改善箇所説明図

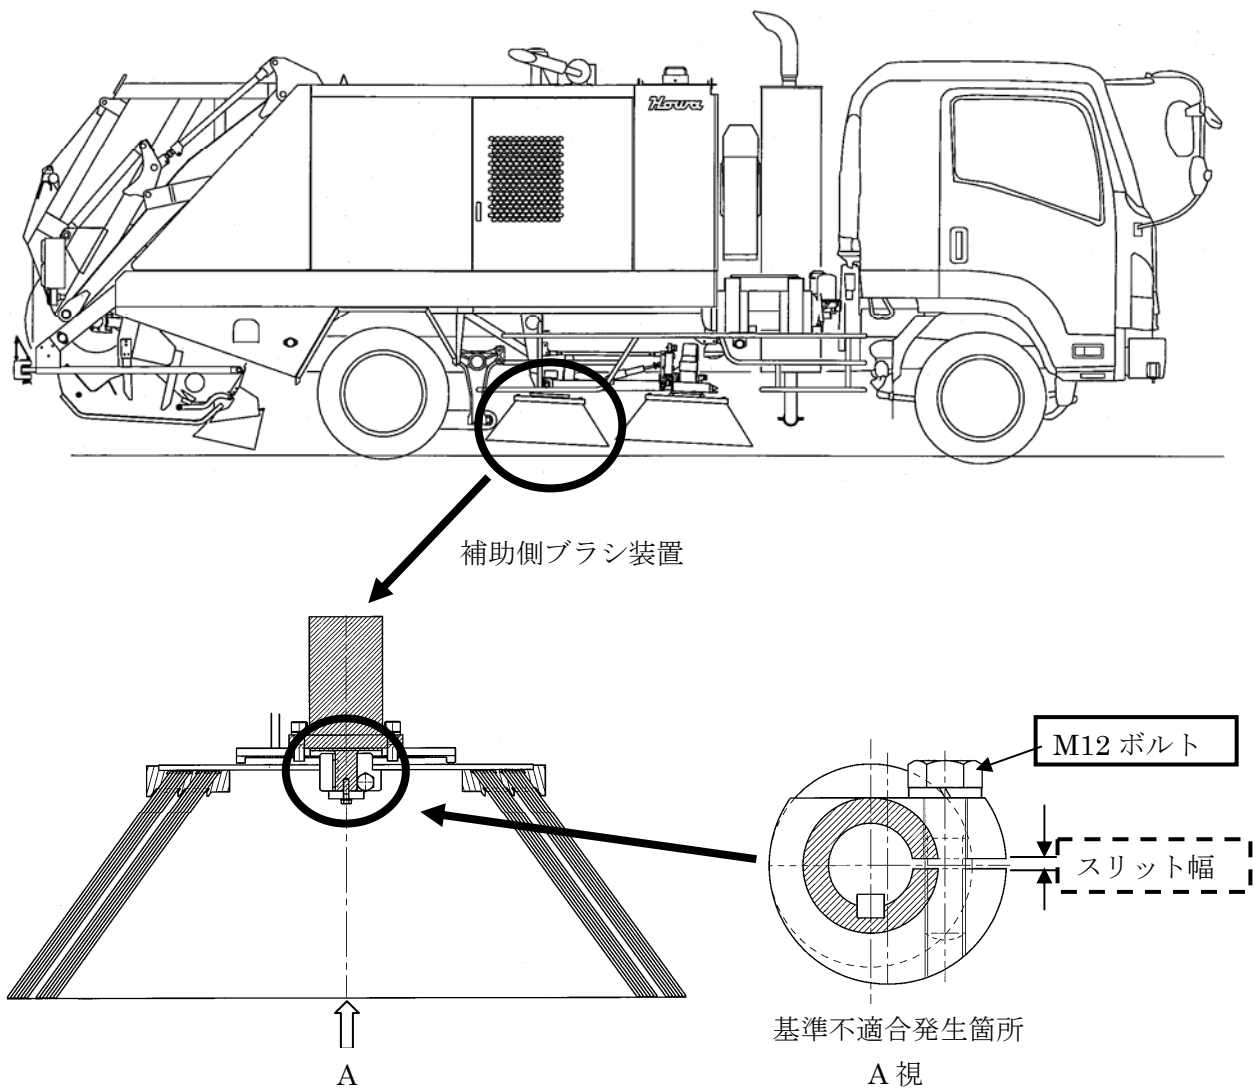
基準不適合発生箇所

清掃車の車両下部にある塵埃掃寄せ用の補助側ブラシが適切に組み付けられていないおそれがある。そのため、そのままの状態で使用を続けると補助側ブラシが車体から脱落するおそれがある。

改善措置の内容

全車両、補助側ブラシを取り外し、取り付け部の清掃を行う。その後、取り外した補助側ブラシを正規の手順で組み付ける。
